**Avis de la mission régionale d'autorité environnementale
sur la modification simplifiée n°1 du PLU
de VIGNEC (65)**

N°Saisine : 2021-009885

N°MRAe : 2022AO6

Avis émis le 20 janvier 2022

Cartes des documents graphiques avant / après la modification, issues de la notice de présentation

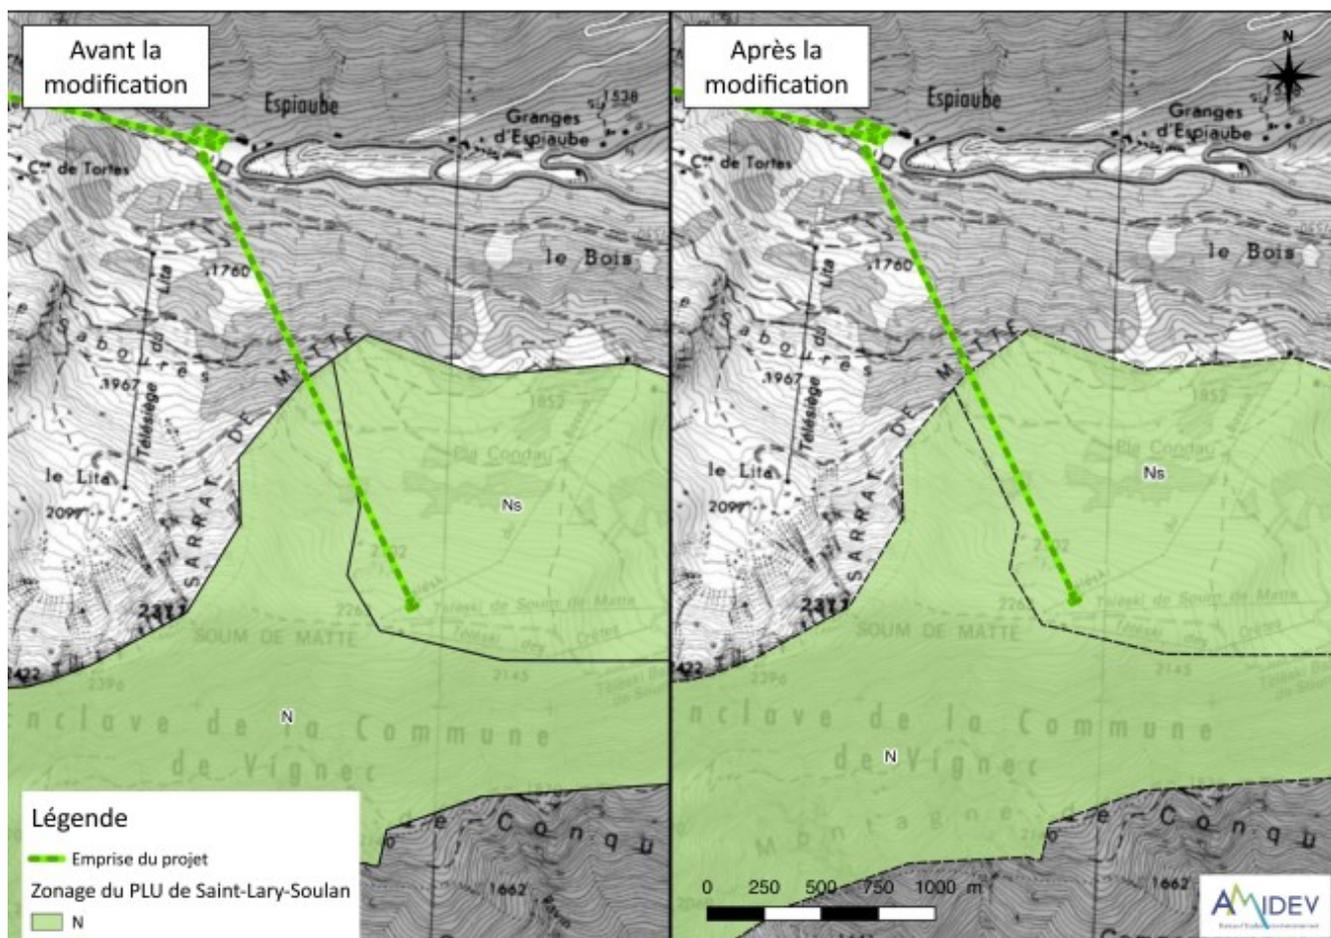
L'objectif de la présente modification simplifiée du PLU de Vignec concerne une partie du projet global de restructuration du domaine skiable : sur les trois projets de remontées mécaniques, seulement une partie du tronçon d'une des remontées (télésiège débrayable TSD Forêt) est concernée. La procédure vise à modifier le règlement graphique du PLU de Vignec sur un petit secteur du domaine skiable : étendre la zone du domaine skiable (Ns) sur 3,75 ha de zone aujourd'hui classée « naturelle N » pour pouvoir installer un nouveau télésiège devant permettre de transporter les skieurs depuis le départ d'Espiaube jusqu'au sommet du Pla d'Adet.
